Modulo per la presentazione delle osservazioni per i piani/programmi/progetti sottoposti a procedimenti di valutazione ambientale di competenza statale

Progetto di un impianto eolico denominato "Colle Marco", costituito da n° 6 aerogeneratori per una potenza massima complessiva di 39,60 MW, da realizzarsi nei comuni di Morcone (BN) e Pontelandolfo (BN).

Codice procedura (ID_VIP/ID_MATTM): 8610

Oggetto:..... OSSERVAZIONI al Progetto di un *"Impianto per la produzione di energia elettrica da fonte eolica denominato "Colle Marco", avente potenza nominale pari a 39,6 MW (6 aerogeneratori), da realizzarsi nel Comune di Morcone (BN) e relative opere connesse ed infrastrutture indispensabili nei comuni di Morcone (BN) e Pontelandolfo (BN)"* nell'ambito del procedimento di Valutazione di Impatto Ambientale pendente presso il Ministero dell'Ambiente e della Tutela del territorio e del Mare.

**IMPIANTO EOLICO FRI-EL 6 AEROGENERATORI
POSTI IN SOVRAPPOSIZIONE ALLA PROPOSTA DI
PERIMETRAZIONE DEL PARCO NAZIONALE DEL
MATESE**

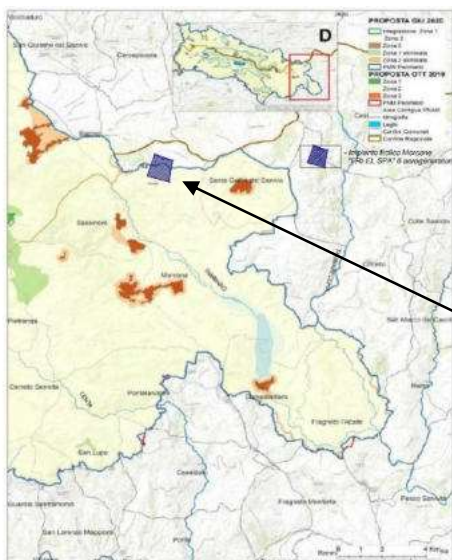
Lo studio di impatto ambientale non considera che, l'area interessata dal progettato impianto, è **SOVRAPPOSTA** alla proposta di perimetrazione del Parco Nazionale del Matese, (istituito ai sensi della lett.f-bis) dell'art. 34, comma 1, L. 6.12.1991, n. 394, aggiunto dall'art. 1, comma 1116 della L. 27.12.2017, n. 205) redatta da ISPRA.

Non vi è alcuna valutazione del progettato impianto nel contesto socio-economico, oltre che naturalistico-ambientale, del parco nazionale in corso di perimetrazione.

Tav. 01

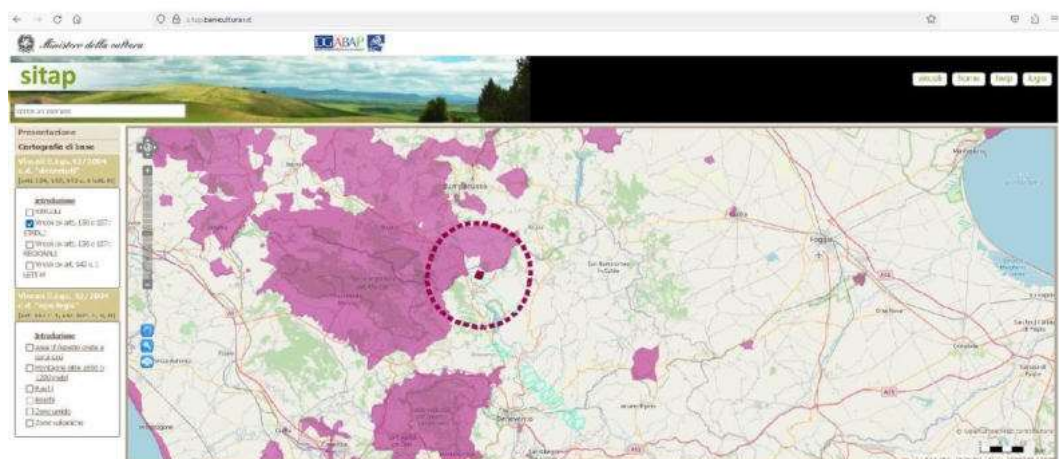
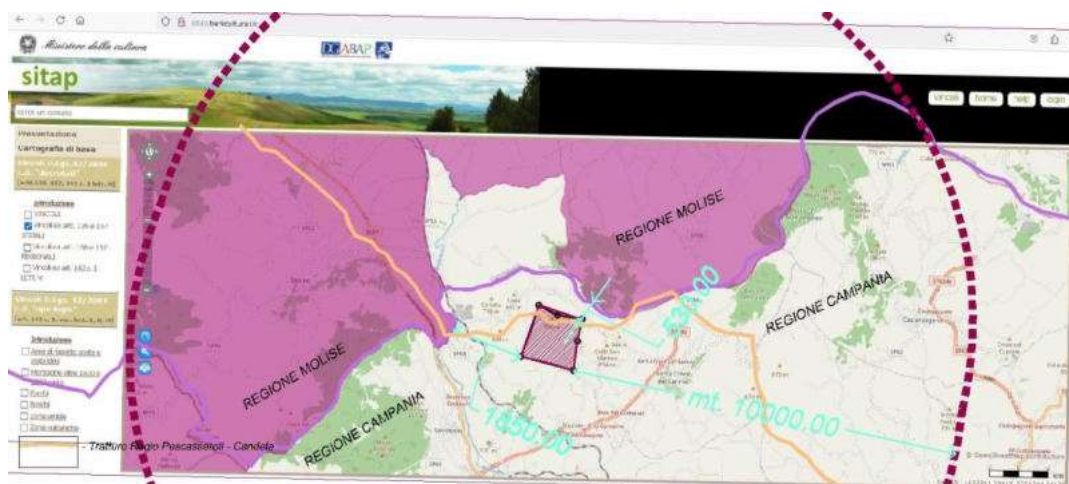
Detta area è stata individuata in progetto, ma **non è stata evidenziata l'esistenza di tutti i beni paesaggistici** ivi presenti.

In particolare, non sono stati evidenziati i beni sottoposti a vincolo paesaggistico particolare ai sensi gli artt. 136 e 157 del Codice del Paesaggio approvato con D. lgs. 42/04, come riportati dalla banca dati informatica SITAP del Ministero per i Beni Culturali ed il Turismo. <http://www.sitap.beniculturali.it/>

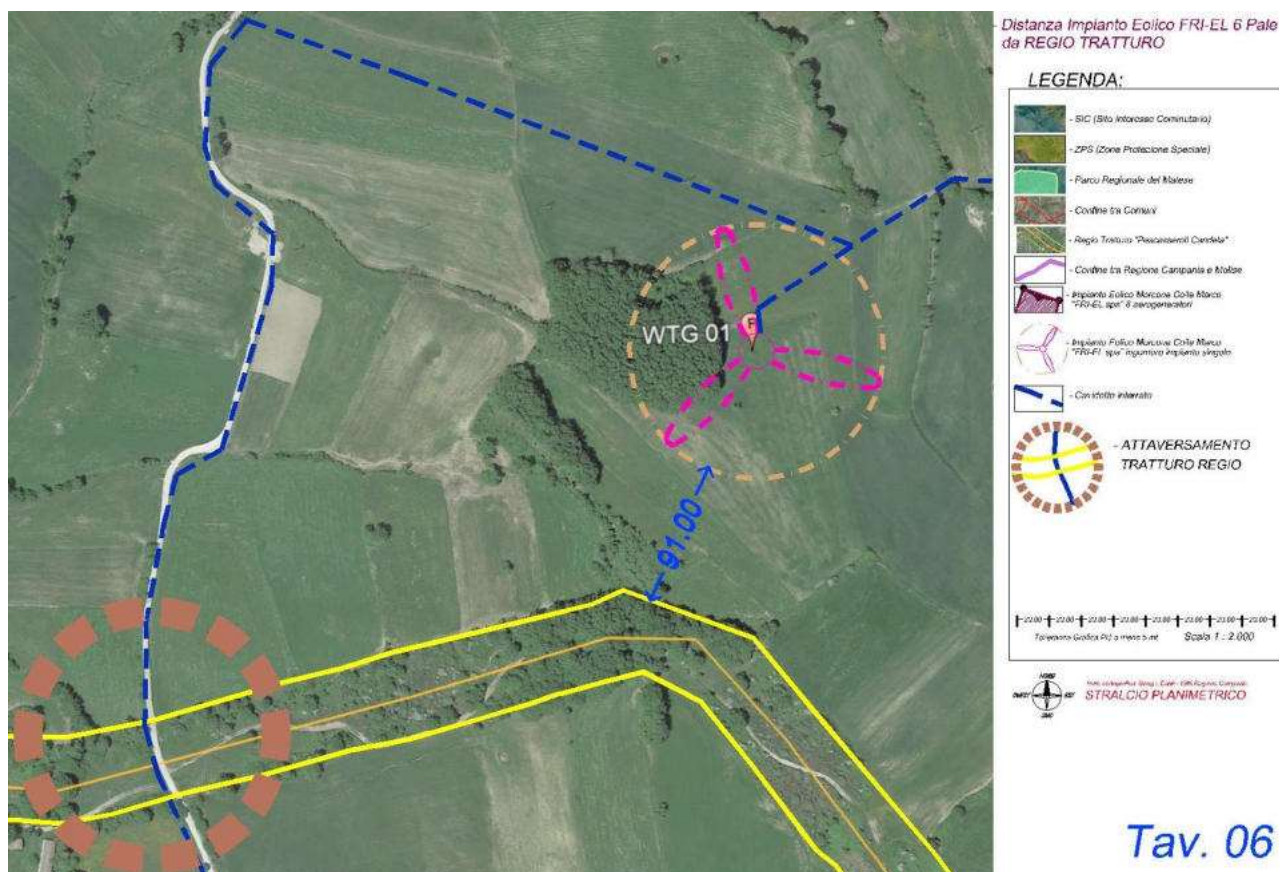
Inoltre, il progetto prevede l'impatto diretto sul Regio tratturo che risulta attraversato per circa 50 metri dal cavidotto interrato, come riportato nelle tavole di progetto presentate dalla FRI-EL spa:

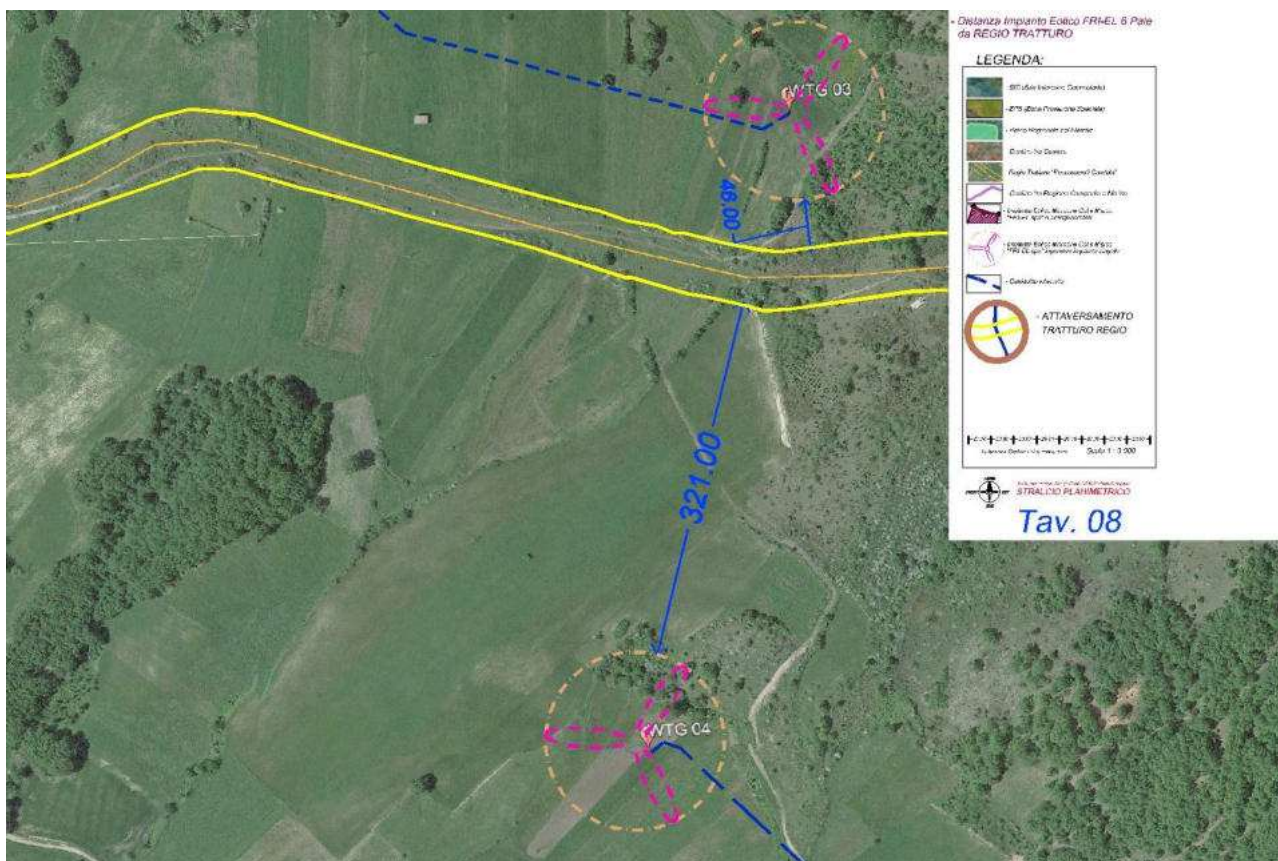
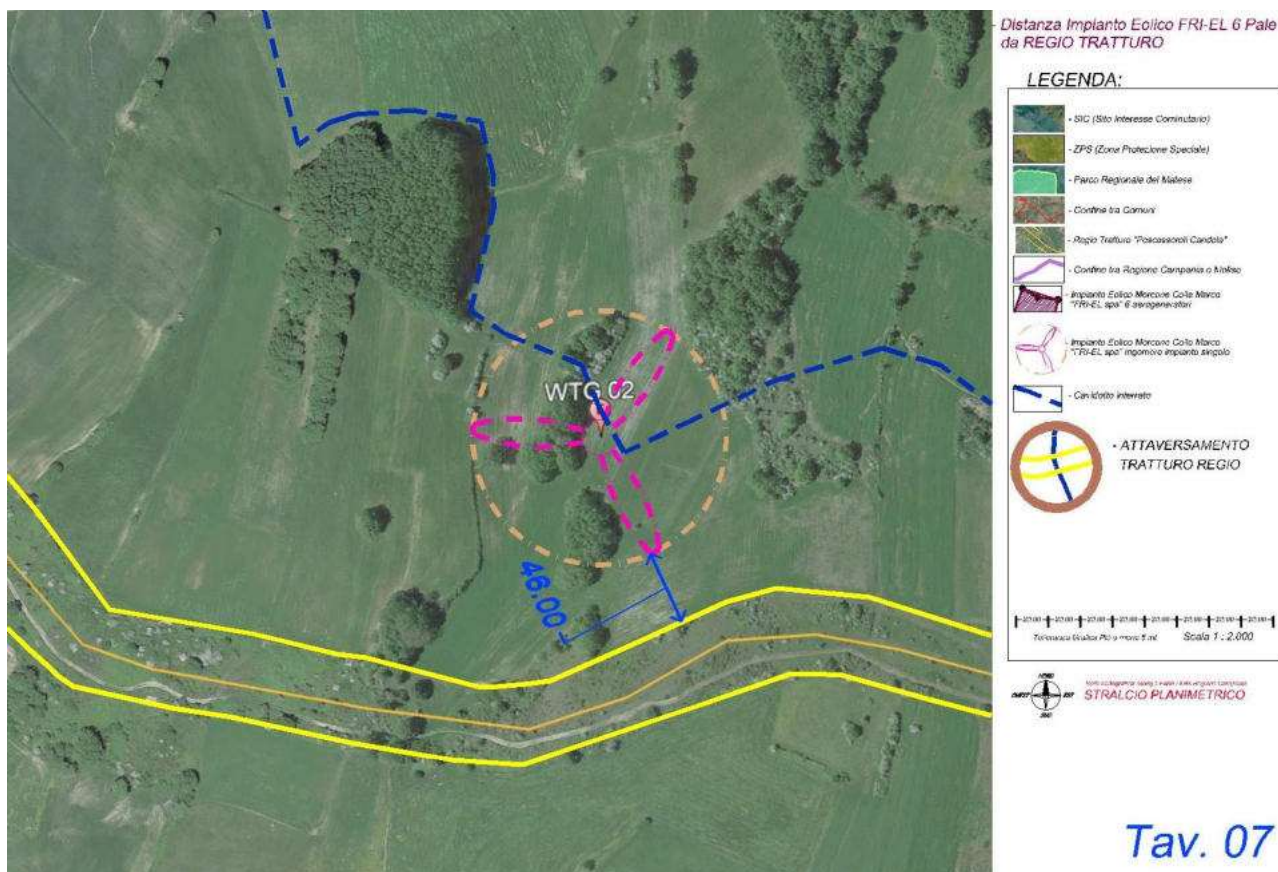
Più specificamente come da grafica illustrata si nota come la distanza dal Regio Tratturo è alquanto irrisoria a proteggere e tutelare il bene a vincolo storico, archeologico, paesaggistico e culturale:

L'impianto WTG 01 addirittura sorvola un'area boschiva

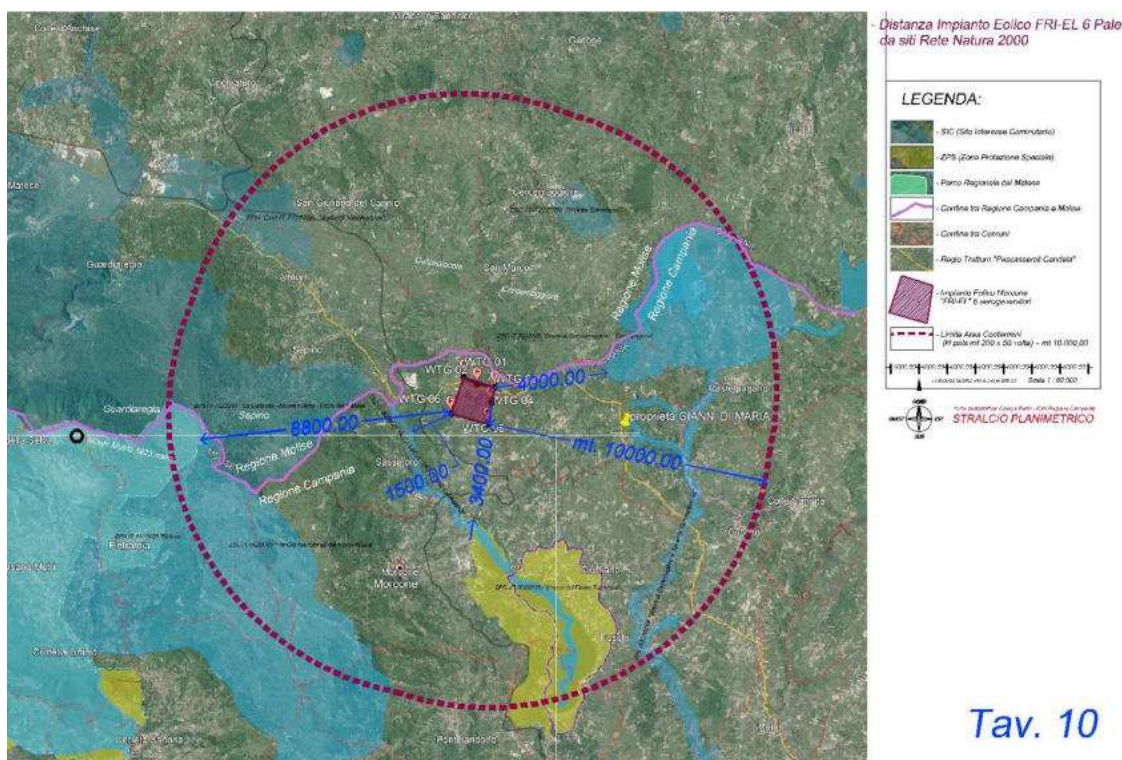
Qui di seguito viene evidenziato l'esatto inserimento del progettato impianto nel contesto di tutti gli impianti esistenti ed in corso di autorizzazione nel raggio di 10.000 metri:

L'esistenza di tutti i segnalati impianti rende il progetto proposto assolutamente insostenibile con le capacità di carico paesistiche e naturalistiche dell'area.

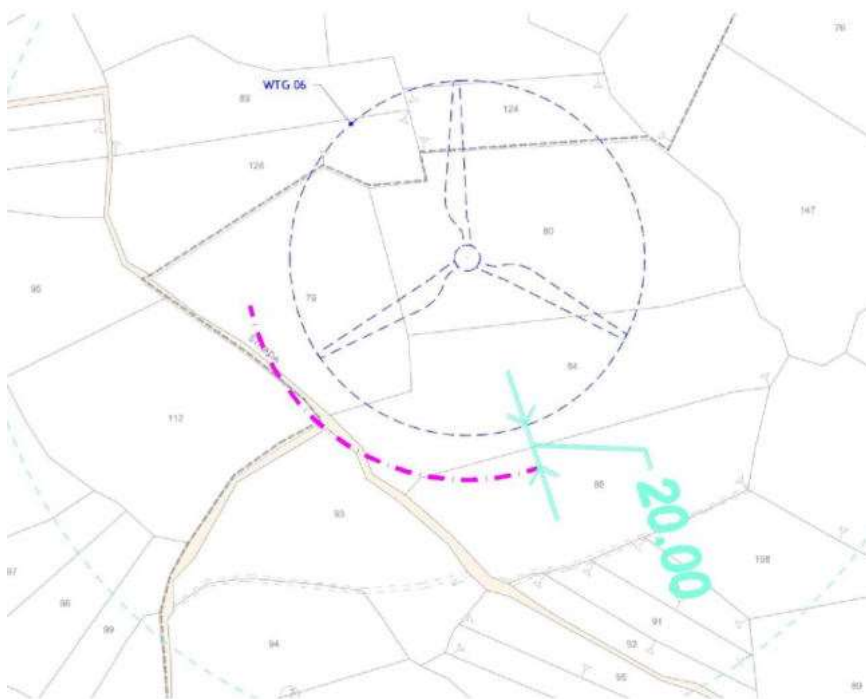
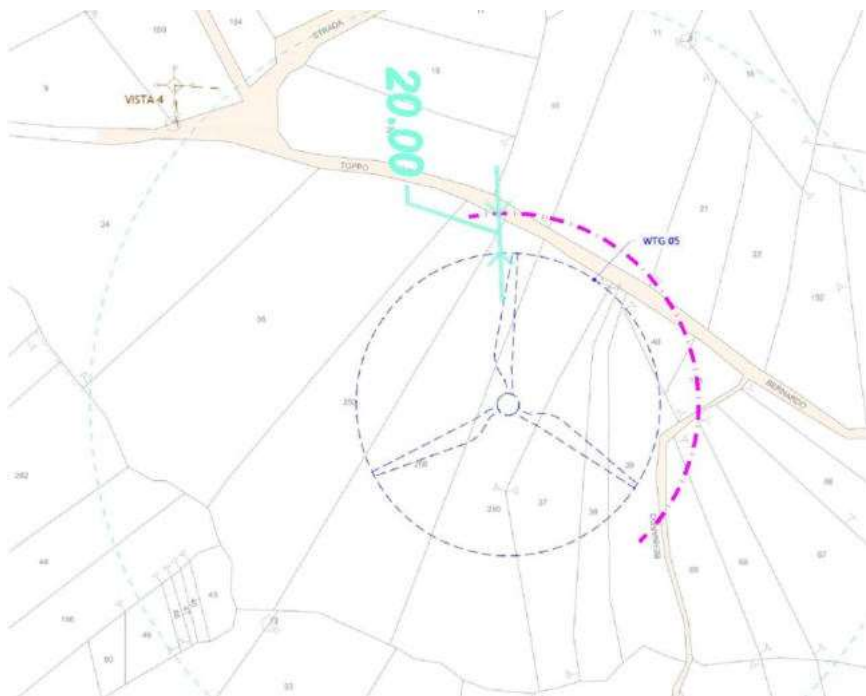
Di seguito si evidenziano graficamente le strade e il Regio Tratturo a rischio SICUREZZA, secondo i calcoli di gittata effettuati dalla proponente FRI-EL.

Oltretutto l'impianto Eolico, con **la torre WTG 05 e WTG 06** non rispettano le distanze da strade imposte dal D.Lgs. 285/92 che pone la distanza minima da strade di 20 mt.

Dalle precedenti ricostruzioni grafiche emerge, quindi, che **le torri WTG 05 e WTG 06, non rispettano la distanza di 20 metri da strade comunali** in quanto non considerano l'effettivo ingombro della proiezione dell'elica, e soprattutto si ritiene che la localizzazione delle torri rispetto alle strade non tiene conto delle **ESIGENZE DI SICUREZZA secondo i calcoli di GITTATA**, calcolata in mt 217,40, imposte dal regolamento regionale in caso di rotture accidentali degli impianti posti in prossimità delle strade ed edifici.

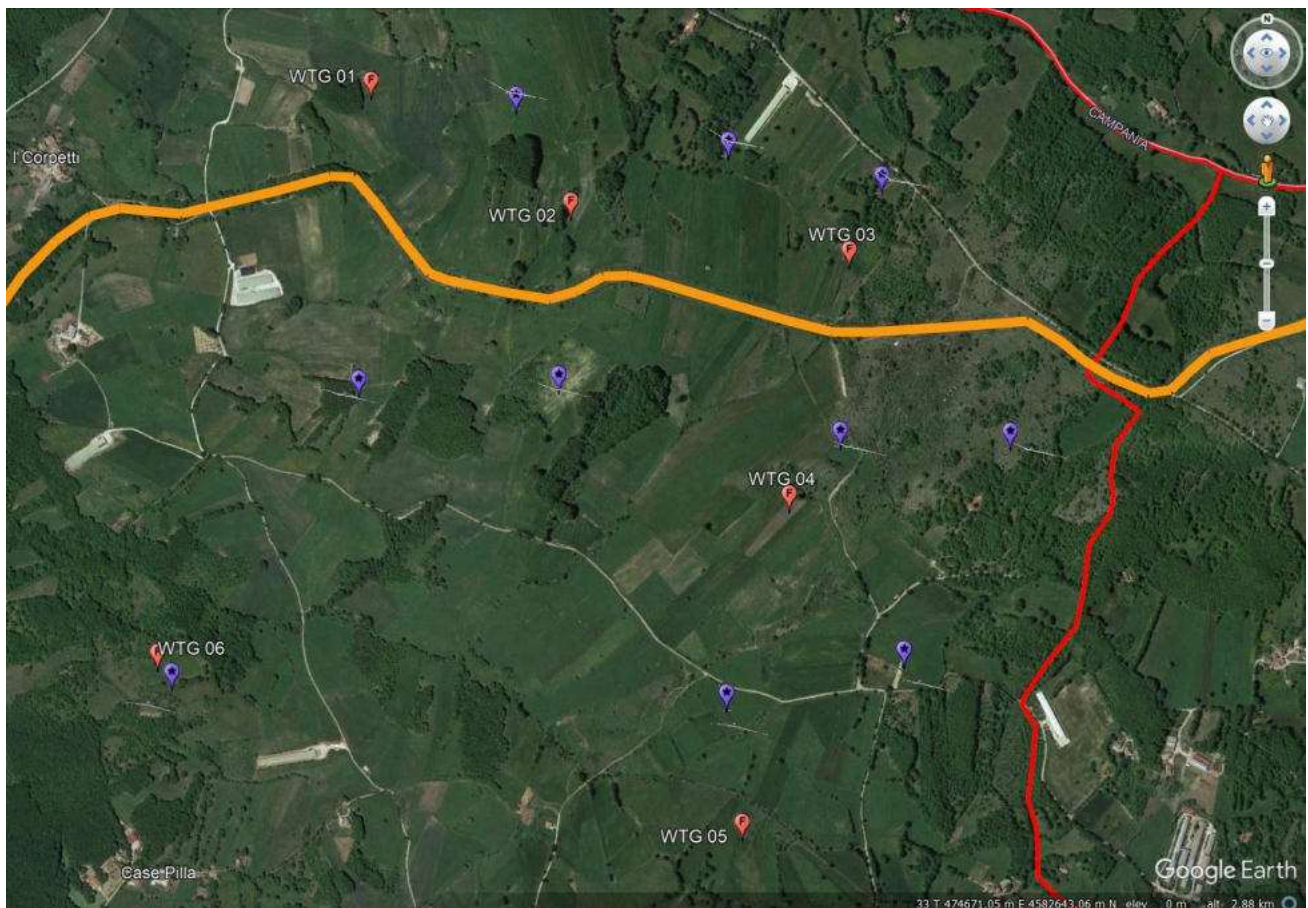
Per completezza si evidenzia che la Regione Campania, all'epoca competente in materia di VIA sugli impianti eolici, con decreto dirigenziale n. 170 del 7.3.2011, ha espresso parere negativo di compatibilità ambientale su analogo progetto proposto da altra società, praticamente sovrapponibile a quello oggetto del presente procedimento.

In particolare, la Regione ha evidenziato che << l'area di intervento è fortemente caratterizzata dalle attività rurali e zootecniche in particolare l'intervento costeggia il "Regio Tratturo" che rappresenta un patrimonio storico-culturale-ambientale dell'area su cui andrà ad insistere l'impianto eolico de quo. Il predetto "Regio Tratturo" in uno con la "Rete dei Tratturelli" è stato oggetto di valorizzazione turistica, storica, culturale ed ambientale da parte del "P.I.T. Regio Tratturo" e del "P.I.R. Terre dei Tratturi e della Transumanza" finanziati con la Misura 4.24 del POR Campania 2000-2006. Infatti uno degli obiettivi specifici del predetto P.I.R., finalizzato alla valorizzazione delle risorse storiche, culturali ed ambientali, è rappresentato dalla realizzazione della Rete dei Tratturelli che prevede un progetto organico di messa in rete del sistema di Tratturelli che attraversa l'area, creando, mediante adeguati interventi di ripristino e rinaturalizzazione, i collegamenti con il Regio Tratturo. Tale rete sarà realizzata con tecniche che ne rendano possibile la fruizione in chiave turistica e la progettazione degli interventi prevede la creazione di corridoi biologici e di aree "verdi", nell'ottica della costruzione della Rete Ecologica e del miglioramento del paesaggio rurale. Pertanto, per quanto sopraccennato, l'intervento contrasta con gli investimenti effettuati con il P.I.R. (finanziato con la Misura 4.24 del POR Campania 2000-2006) per l'attuazione delle strategie integrate di sviluppo rurale.
